平成23年11月24日

立正佼成会附属佼成病院新築工事に伴う
意見書に対する見解書

杉並区まちづくり条例第26条第2項により送付のあった意見書に対し、同条例第27条第1項の規定による見解書として、別紙のとおり回答させていただきますので、ご査収のほどよろしくお願いいたします。

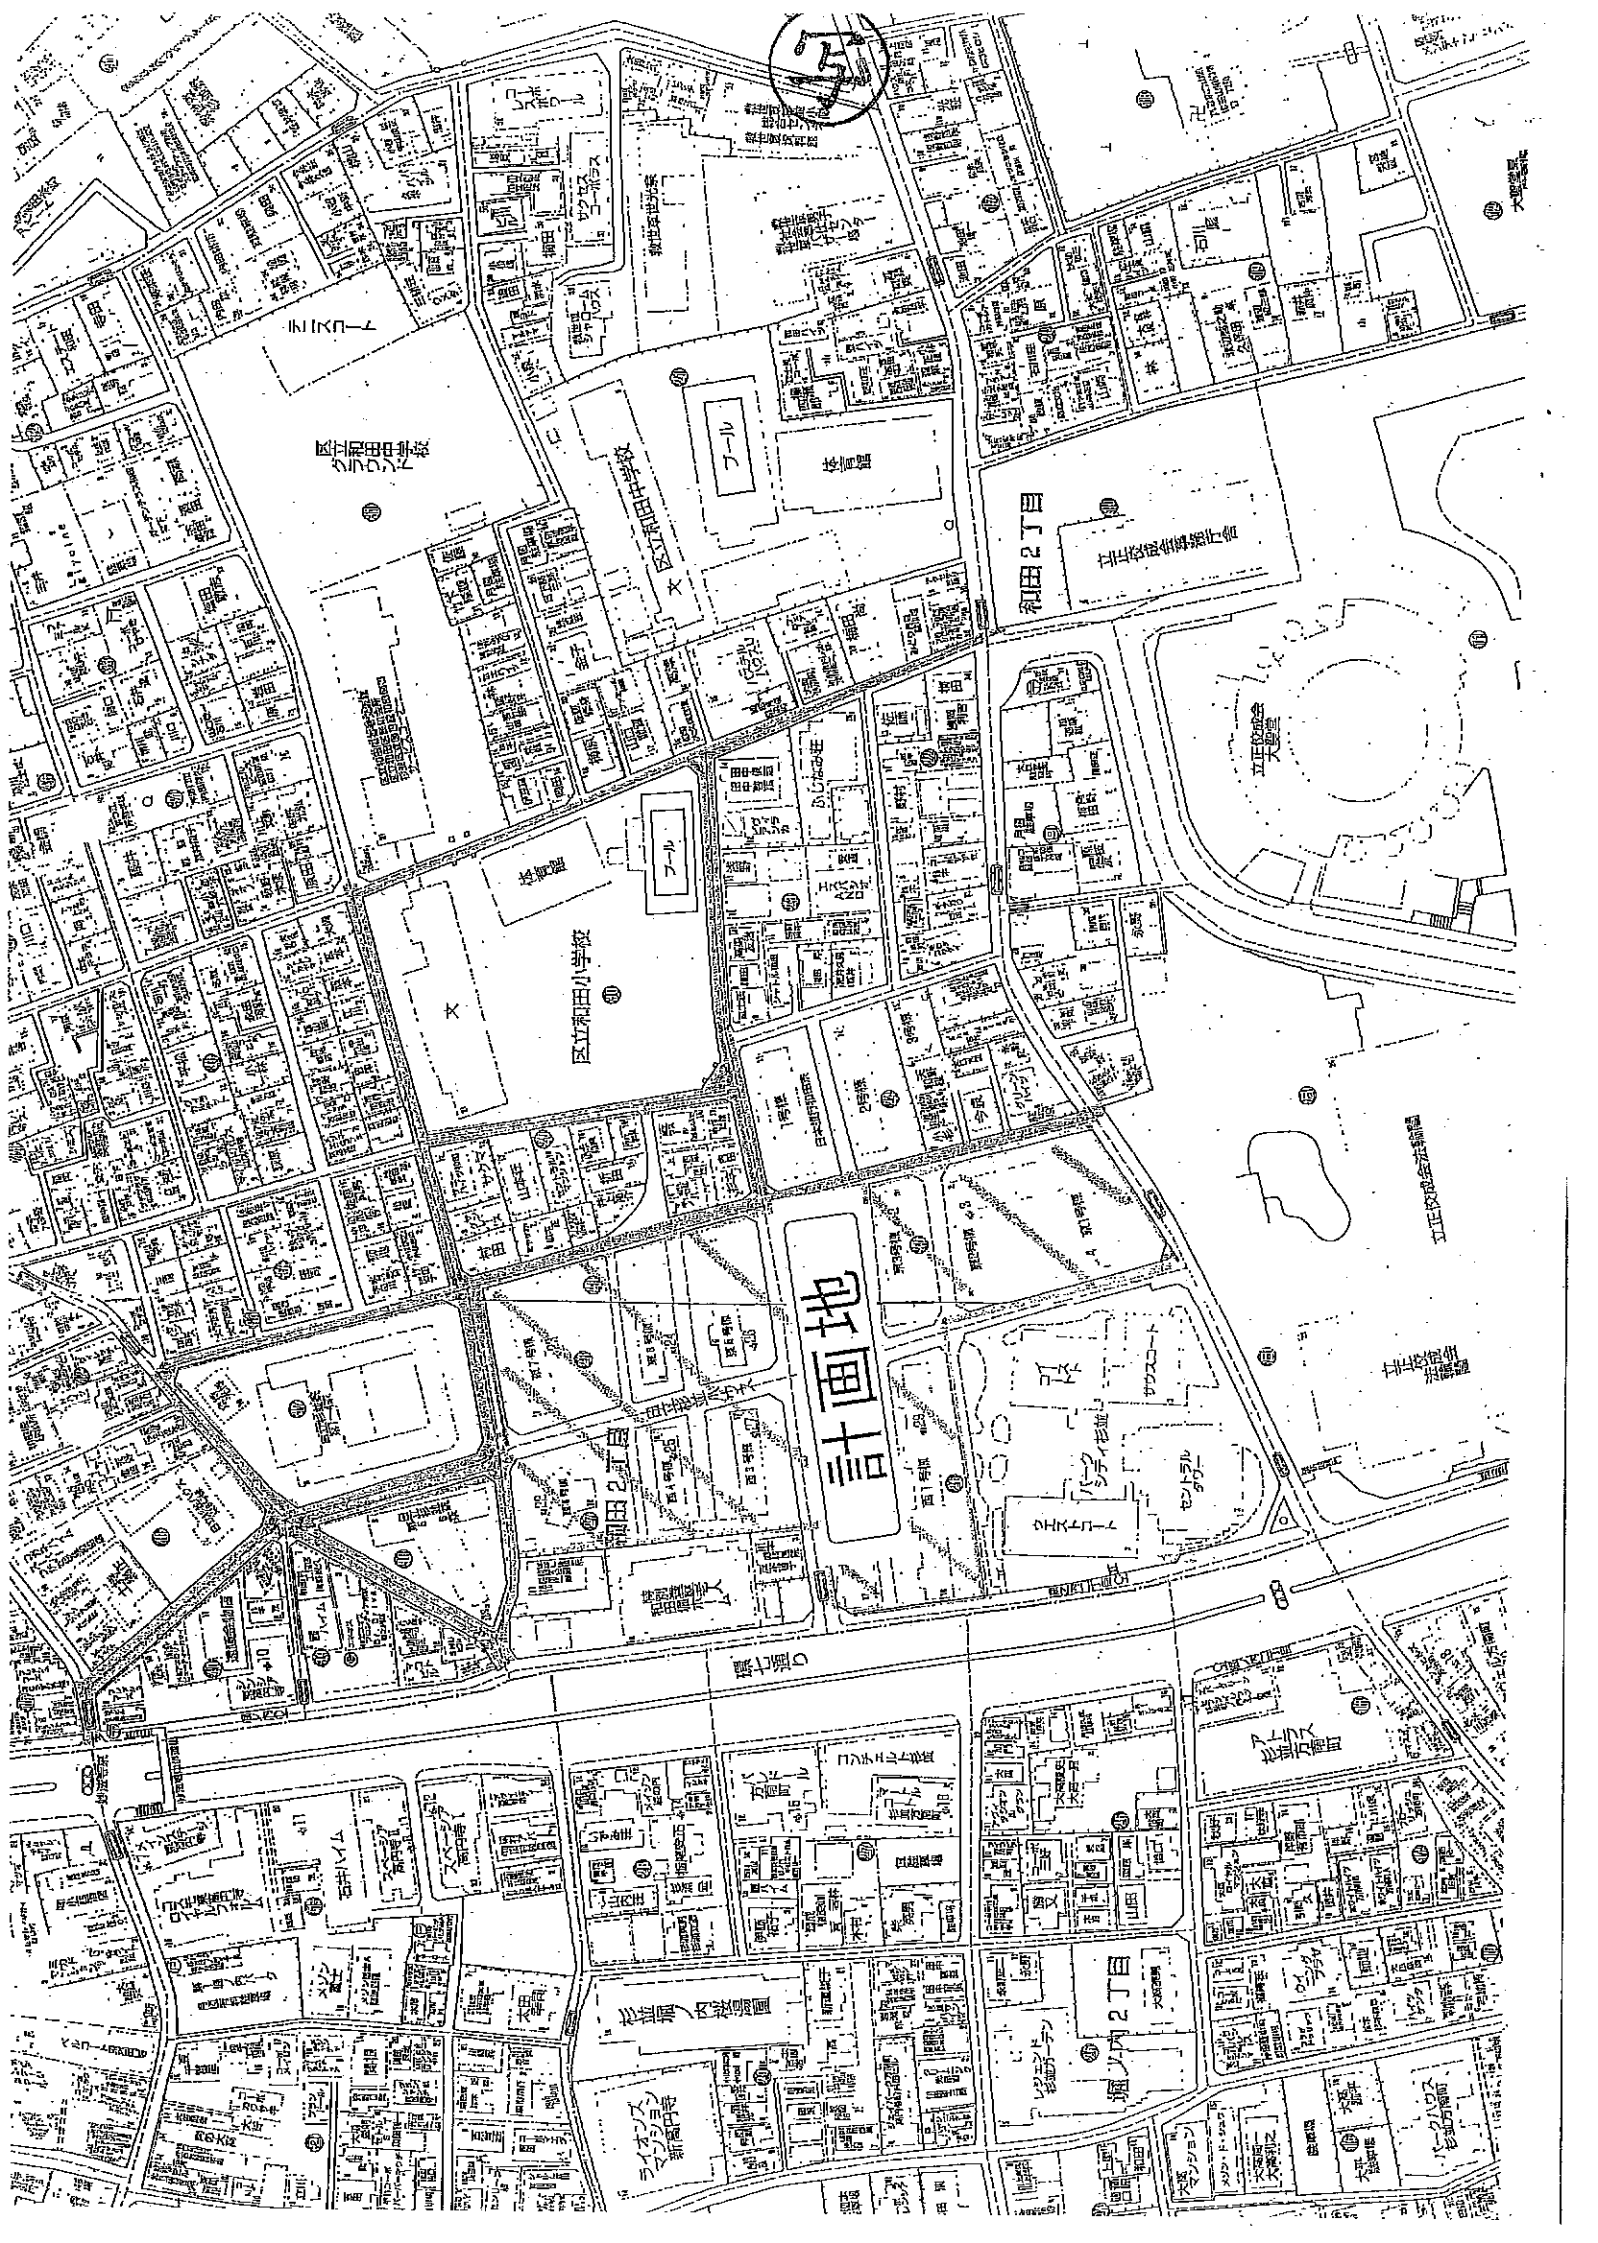
- ①環七以外の幅員の狭い周辺道路の交通量が増大する可能性大
- ②プラウド杉並和田 周辺道路が病院駐車場の出入に伴う車両の迂回路としての利用が非常に強く見込まれる ※別添住宅地図参照(赤色着色部 道路)

- 南側道路を駐車場動線にする必然性はなく、近隣住民及び和田小・和田中通学児童の危険性が増大することから、南側道路を動線することに反対する！
- 周辺道路は幅員も狭く、そのような道が迂回路として利用される可能性が非常に高い。
従って、近隣環境の保持及び交通危険性の増大を回避する為にも、環状七号線側への車両出入口位置の計画変更には合理的理由がある。
- 計画地北側には、野村不動産によって「プラウド杉並和田」のマンション計画が進行中であり、住民の増加も見込まれることから、交通危険性の回避及び、住環境を保持することが必要！

- ・ 病院周辺の道路を迂回(又は周回)する車両による交通量の増大についてですが、病院の入り口の案内や周囲の一方通行について、来院者が事前に確認するホームページや病院のチラシ、案内板設置等で、しっかりとご案内することで、対応したいと考えております。
- ・ 環状7号線のように、重要な幹線道路として東京都建設局の定める第一次緊急輸送道路及び特例主要地方道として指定されている性格の道路については、周辺状況を総合的に勘案して、渋滞回避に向けた判断が行政によってなされていますのでその旨をご理解下さい。
